工程指示 / 要求簡箋(E.I.)

工程指示編號：EI / 1645 / 20

工程名稱：觀塘裕民坊

工程項目：幕牆 隔音窗玉用 pomute 板 (大貨)(T1F,T5N)

名稱	pomute板拆圖	制圖	邱紅	2020.03.23	修改	A	B
材料	1mm pomute板	復核	謝永林		日期	2020.4.24	2020.3.25
顏色	UCT803649FXL-3(香檳金)	批准	Jason		圖號	L-BY03b

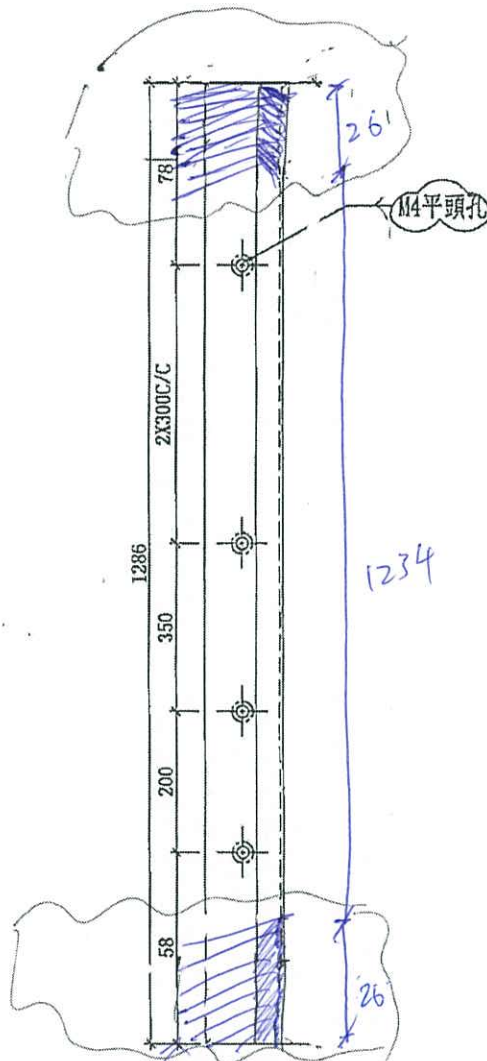
尖 21#

做16#軟管

大管再修改的  
螺絲釘

補行大隻

隱形部份避位

名稱	pomute板拆圖	制圖	邱紅	2020.03.23	修改	A	B
材料	1mm pomute板	復核	謝永林		日期	2020.4.24	2020.5.25
顏色	UCT803649FXL-3(香檳金)	批准	Jason		圖號	L-BY04b

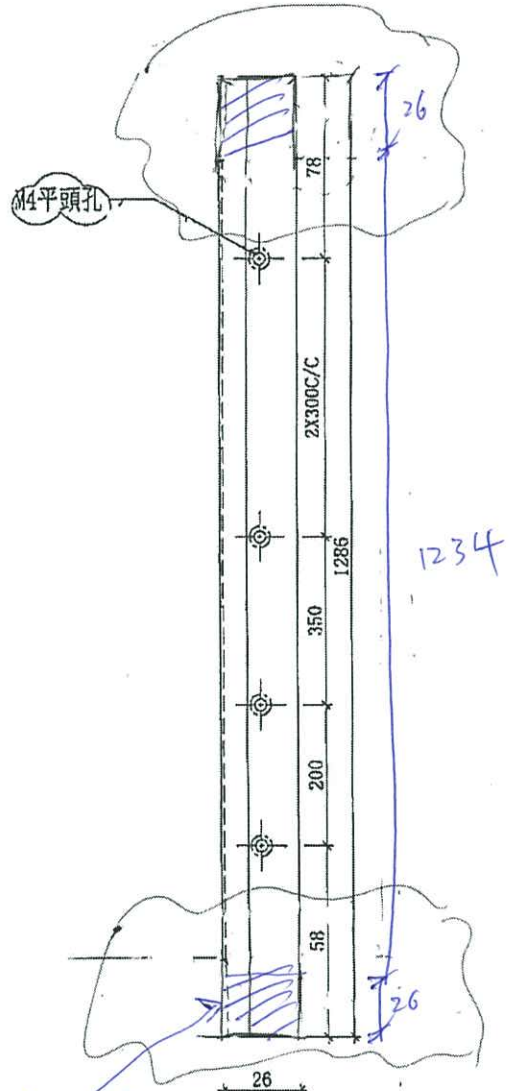
~~先轉2件~~  
~~係16件數多用~~  
大堂再修改做捲珠直

放行收

未加工數量  
按1234長度生產

名稱	pomute板拆圖	制圖	邱紅	2020.03.23	修改	A	B	
材料	1mm pomute板	復核	謝永林		日期	2020.4.24	2020.5.25	
顏色	UCT803649FXL-3(香檳金)	批准	Jason		圖號	R-BY03b

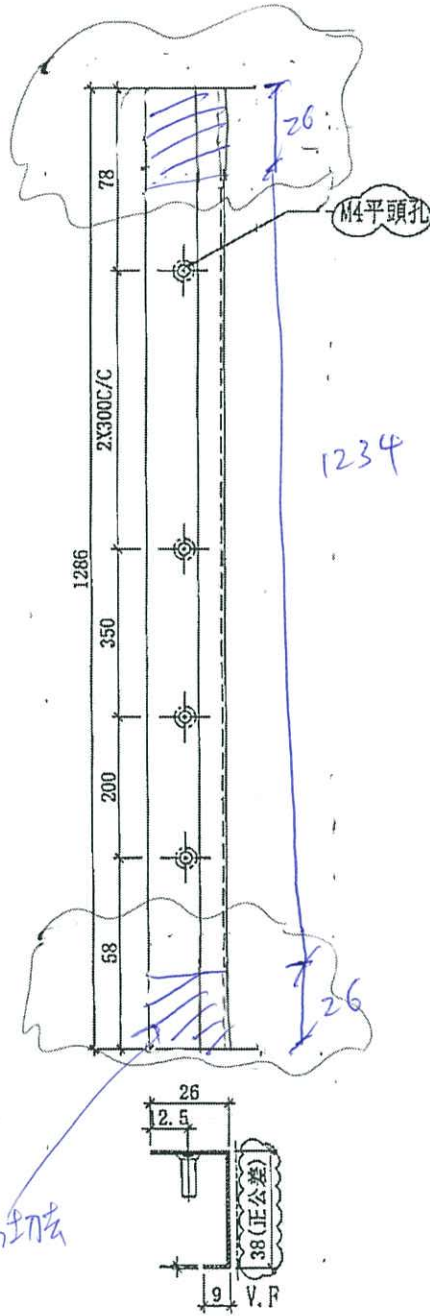
先拆2件  
做16下數目  
大管再修改做格

放行大管

隱形部份切去

去加工數量  
按1234長度

名稱	pomute板拆圖	制圖	邱紅	2020.03.23	修改	A	B
材料	1mm pomute板	復核	謝永林		日期	2020.4.24	2020-5-25
顏色	UCT803649FXL-3(香檳金)	批准	Jason		圖號	R-BY04b

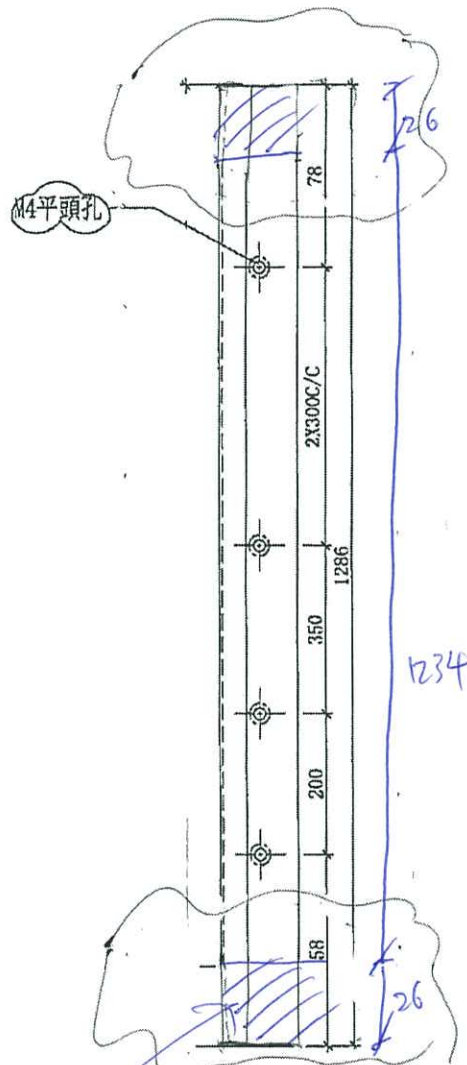
~~完抄21件~~  
做16件或善用  
大管巨牌改裝不空套

改行大貨

隱形式切法  
拆2按1234長度生產
